SAINT SULLIAC

Révision du POS - Elaboration du Plan Local d'Urbanisme Réunion n°21 – Conseil municipal d'approbation du PLU 16 mai 2019

Sommaire

5. Zonage : zone 1AUL du chemin de Cognnac

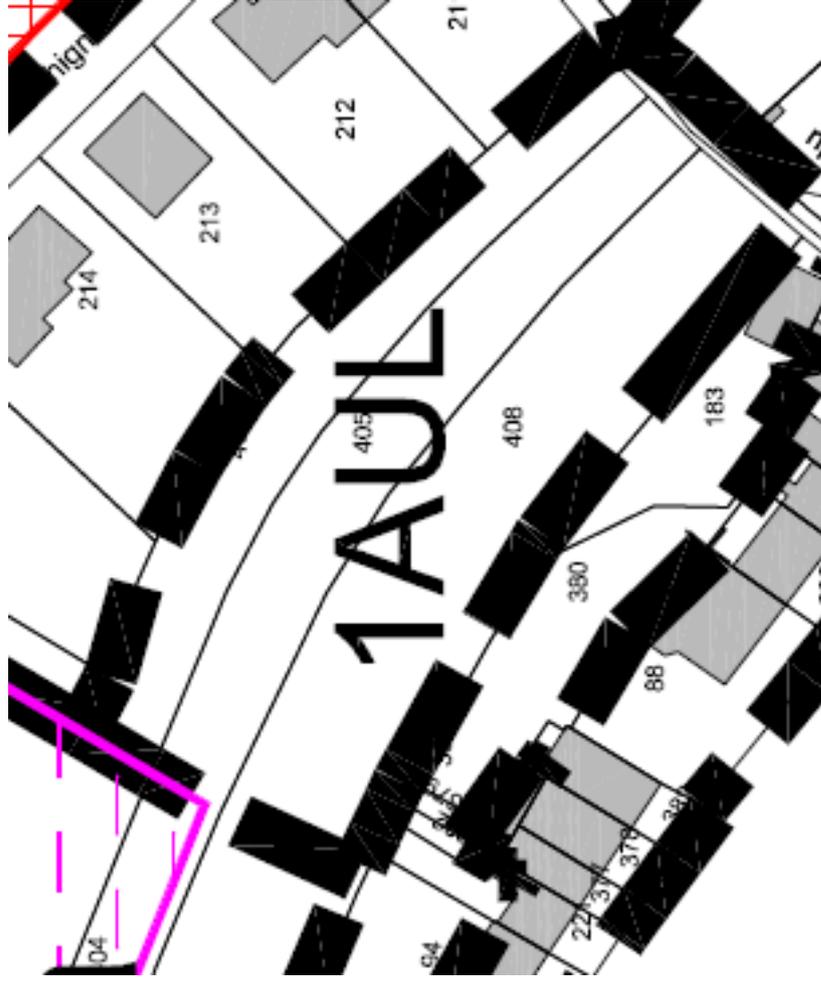
Demande de plusieurs riverains et de l'association ADICEE : demande de déclassement de la zone 1AUL pour la passer en zone NLT (espaces naturels remarquables) pour plusieurs motifs : impact paysager, difficultés d'accès pour les travaux, terrains instables .

En résumé, la classification de la zone 1AUL est, selon moi, recevable pour les raisons suivantes :

Proposition de réponse :Justification du projet apporté dans le mémoire du commissaire enquêteur. Proposition de limiter la hauteur maximale des constructions dans la zone 1AUL à 4,5 m à l'égout et 7 m au faitage, ajout des photomontages dans le rapport de présentation pour justifier de la bonne insertion du projet.

6. Zonage : zone Na du chemin de Cohignac

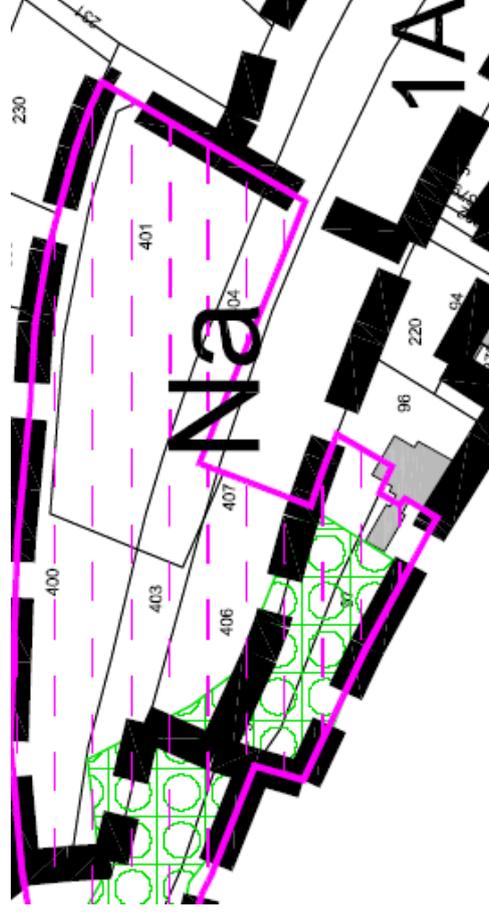
Demandes de plusieurs riverains et de l'association ADICEE : demande de déclassement de la zone NA pour la passer en zone NLT (espaces naturels remarquables) pour plusieurs motifs : impact paysager, errains instables .

Dès lors que la commune n'a pas de projet d'aménagement, je recommande un classement en NLT.

Réponse initiale : espace ne présentant pas les caractéristiques des espaces naturels remarquables (espace au sein de l'aire agglomérée, hors du site classé et du site Natura 2000)
Réponse actualisée : dans le cadre de la prise en compte de l'avis du SCOT, la justification des espaces naturels remarquables est actualisée, elle confirme le choix de ne pas retenir ce secteur en zone NLT. De plus, la prise en compte de l'avis de la CDNPS induit l'ajout d'une trame de protection des arbres au titre de la loi paysage.

7. Zonage 1AU et 2AU au sud -est

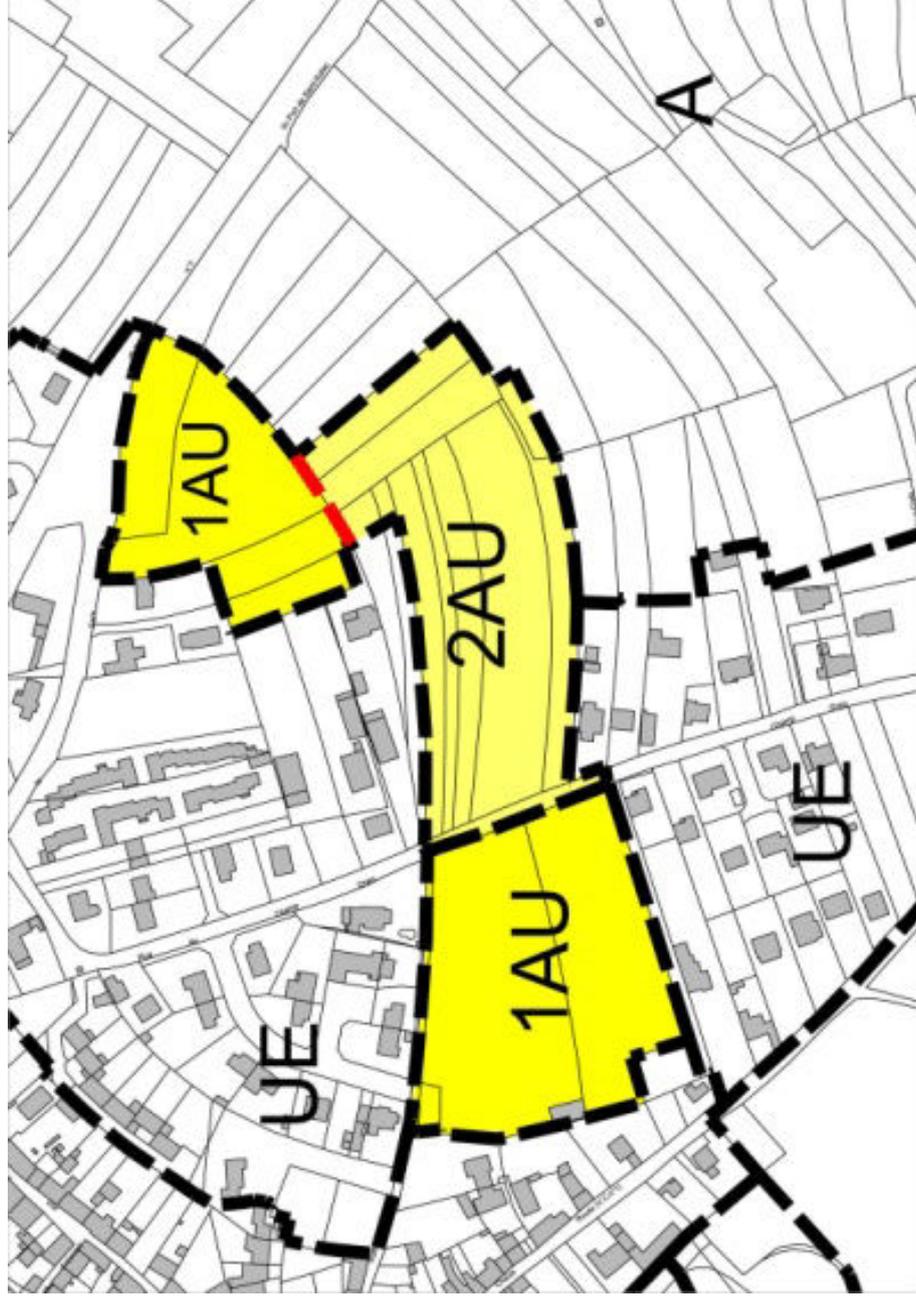
Remarque de l'association ADICEE : ces zones ne respectent les dispositions du SCOT (impact sur l'activité agricole et extension hors du tissu urbain existant .

Approbation des choix proposés par la municipalité de réduire la superficie des zones d'extension d'urbanisation et de phaser ce développement, formulés dans le cadre de la prise en compte de l'avis des PPA.

Proposition de réponse : Justification du projet apporté dans le mémoire du commissaire enquêteur. Réduction des zones d'urbanisation future selon le plan figurant ci-contre.

8. ER n°40 et n°46

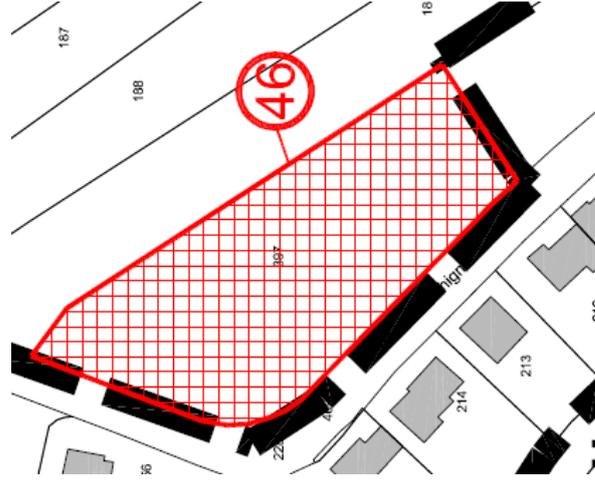
Remarque de M. Briand et pétition de riverains: remise en cause de l'utilité et du dimensionnement du parking de l'ER 46, nuisance pour les riverains, impact paysagé sur les vues vers la silhouette du bourg, augmentation du risque d'inondation.

L'ER 46 est disproportionné pour répondre aux besoins des riverains, mais reste utile pour les autres usages. Il aura un impact négatif sur les paysages perceptibles depuis le Mont Garrot ou le Moulin de la Chaise. Il convient de le réduire et de le limiter à sa partie basse. Le projet extrait du contrat d'objectif est acceptable.

Proposition de réponse : Réduction de l'ER pour s'adapter au périmètre défini dans le contrat d'objectif.

9. ER n°44 et n°45

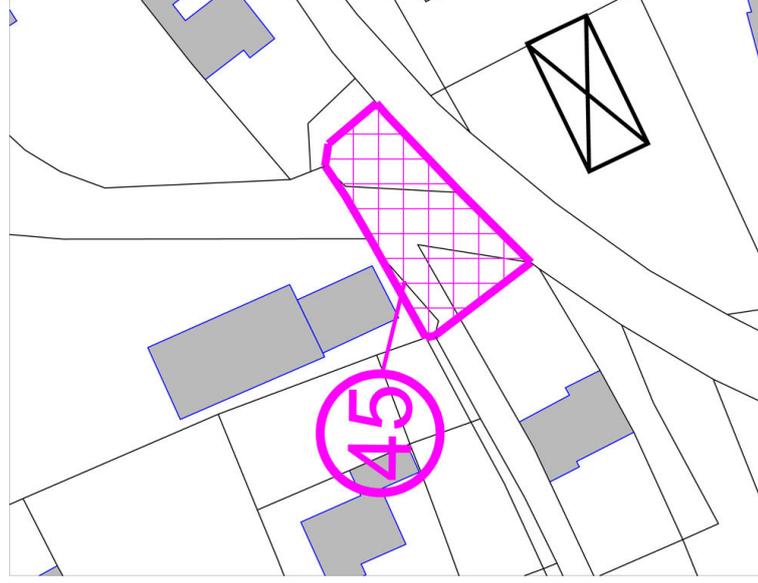
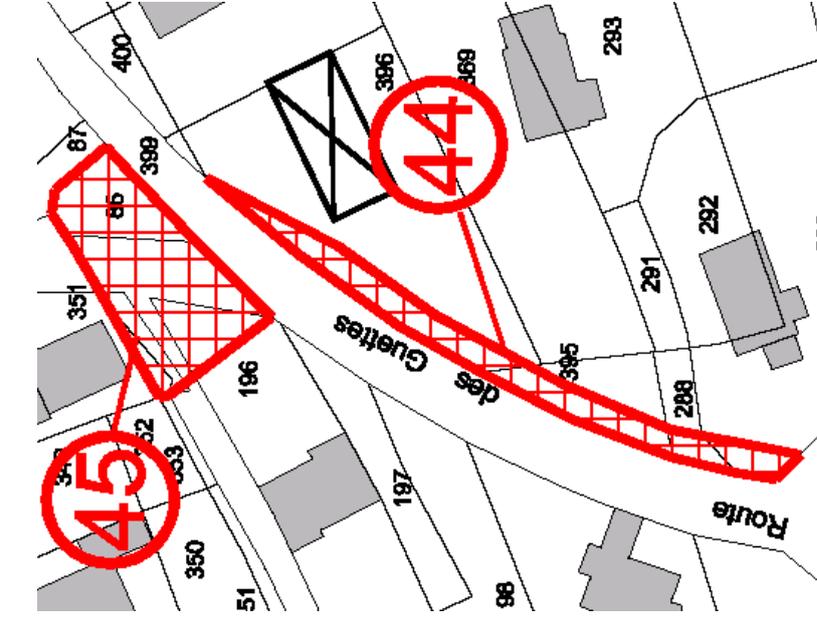
Remarque de Mme. Quentin : demande de supprimer l'ER 44 pour permettre la réhabilitation d'un cabanon, et de supprimer l'ER 45 car le projet initial de voie pour les camions est abandonné.

Favorable au maintien de l'ER 44 pour permettre l'adaptation des voies

Proposition de réponse : proposition de redélimiter l'ER 45.

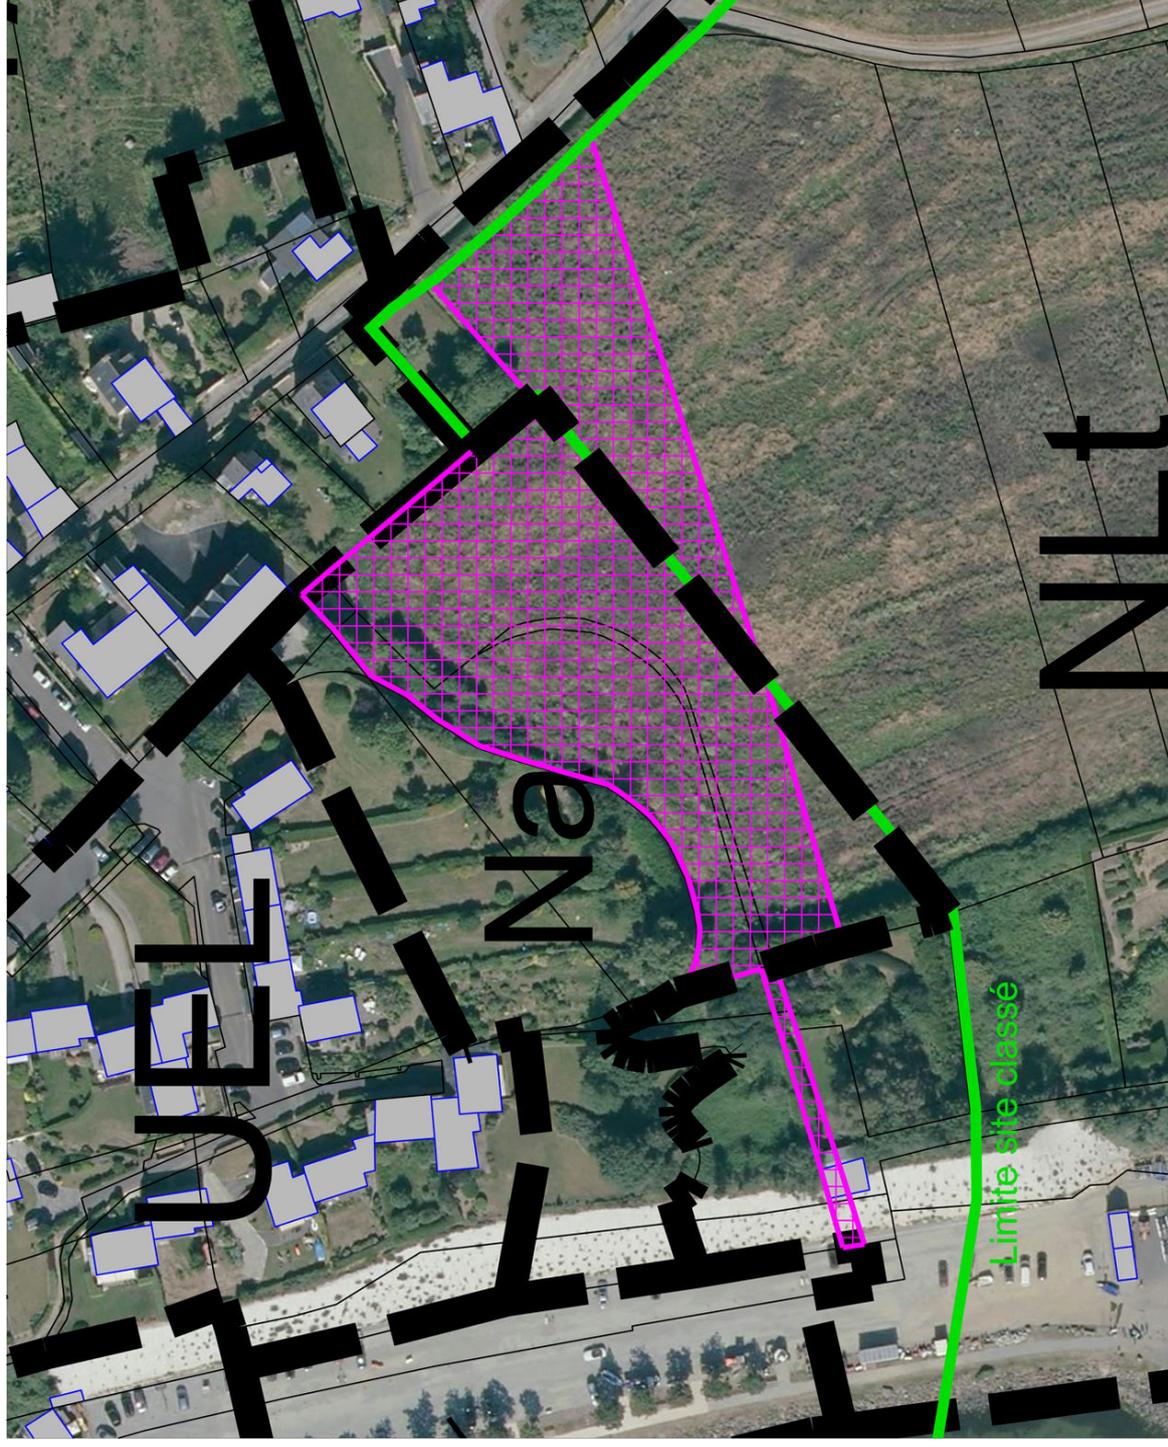
Maintien de l'emplacement réservé pour permettre l'aménagement du parking et du bassin tampon, avec une adaptation suite à l'enquête publique.

1. Proposition de réduction sur la partie nord pour ne pas empiéter sur les jardins
2. Nécessité d'étendre l'ER sur la partie sud, pour conserver une surface suffisante pour la réalisation du bassin tampon et du parking. Prendre en compte la limite du site classé pour étendre la zone NA et légèrement réduire les espaces naturels remarquables.
